WYLOT KOLEKTORA Ø400 WG KPED.02.16
Z PROGIEM I KRATĄ ZABEZP.

Akceptuję plan sytuacyjny 1:500 oraz z uwagami
odpowiadającymi i oddzieleniu kolektorów z m.
przez dz. nr. 240 z planowaną do przebudowy
główną nr. 101042N, zgodnie z moim
pismem z dn. 07.03.2016 do rozpatrzenia
z dnia 08.02.2016.

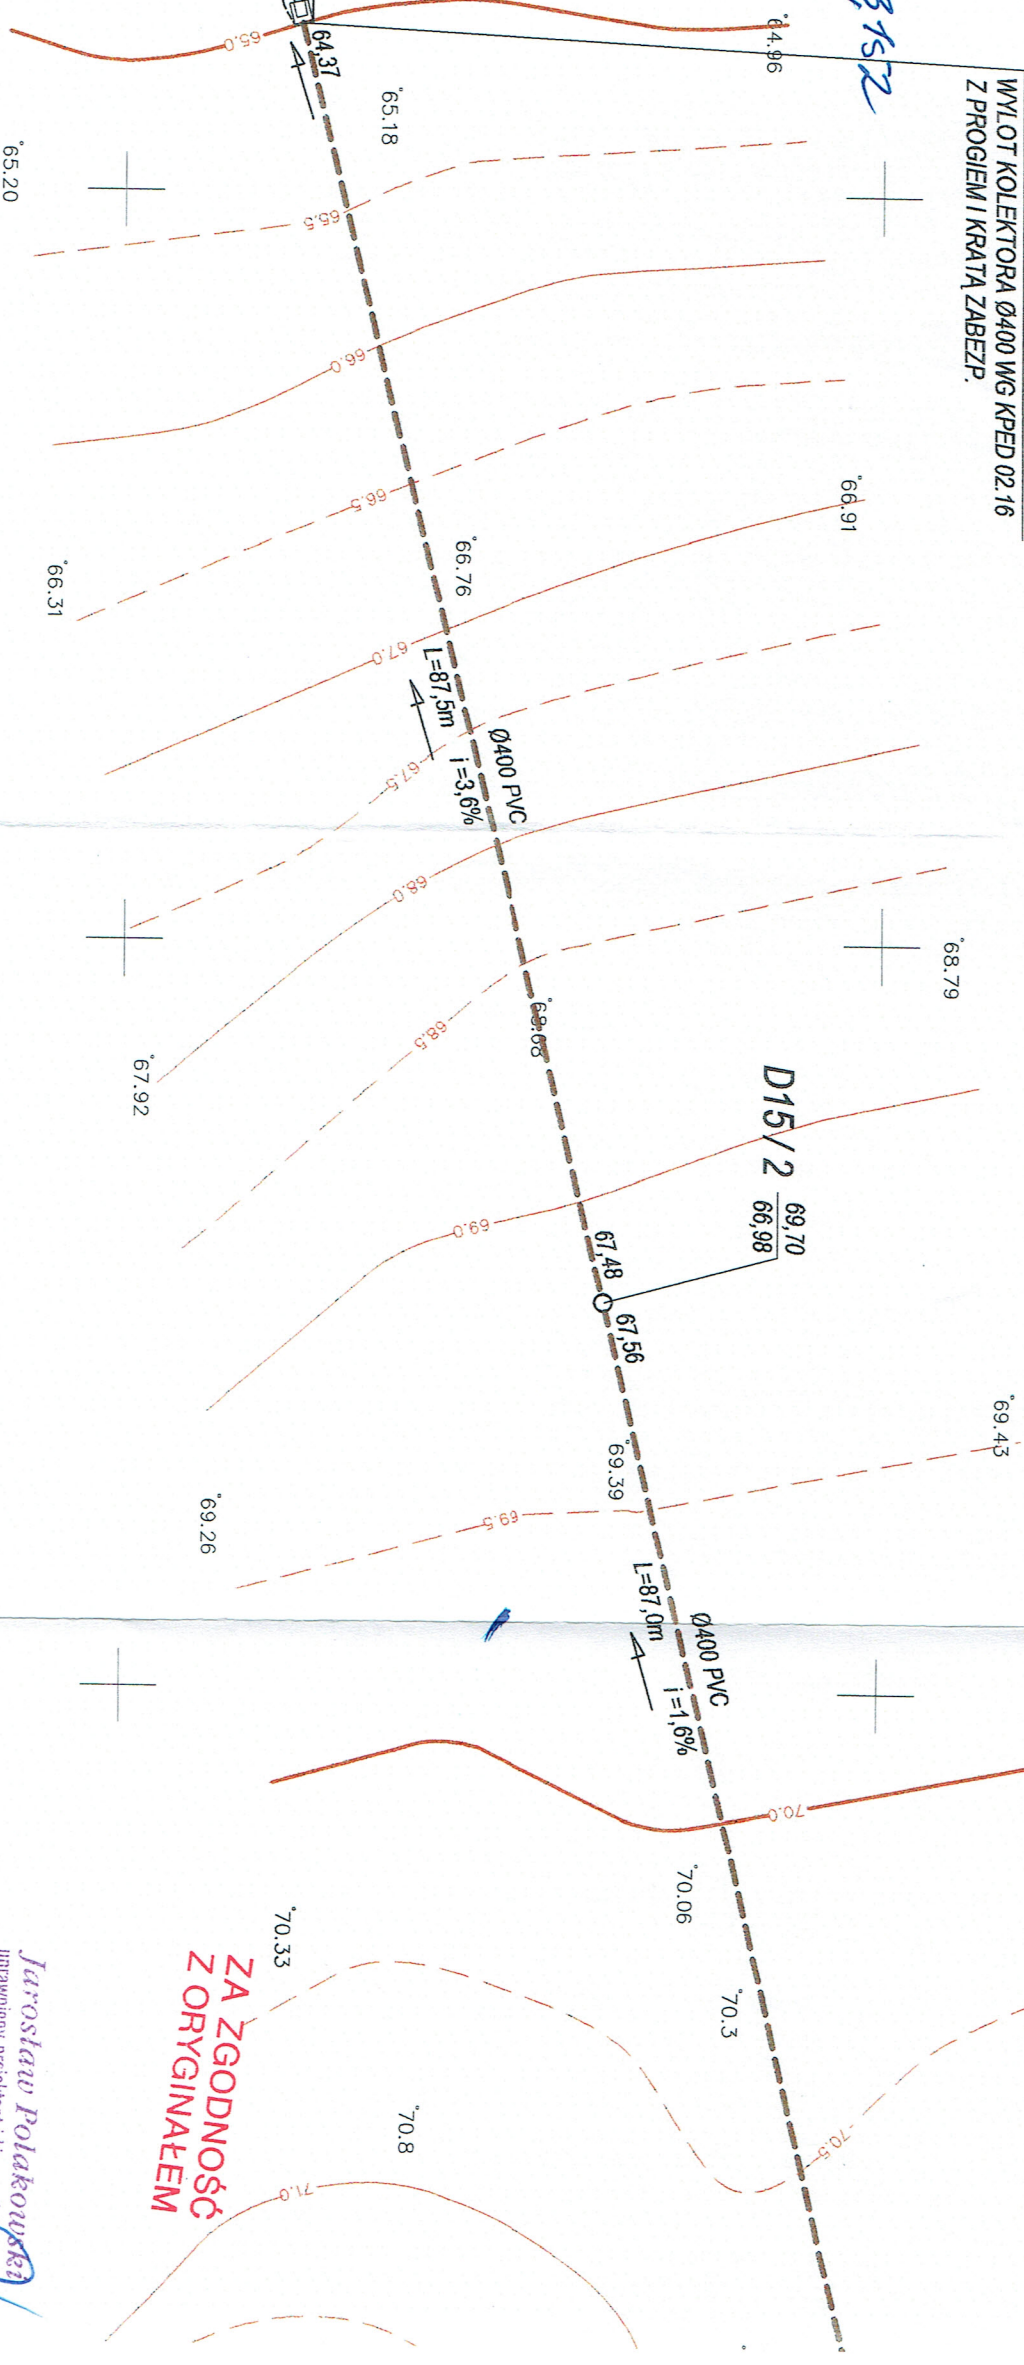
Wyrażam zgodę
na oddrobinienie
i oddzielenie
M. Kosiński
Kosin
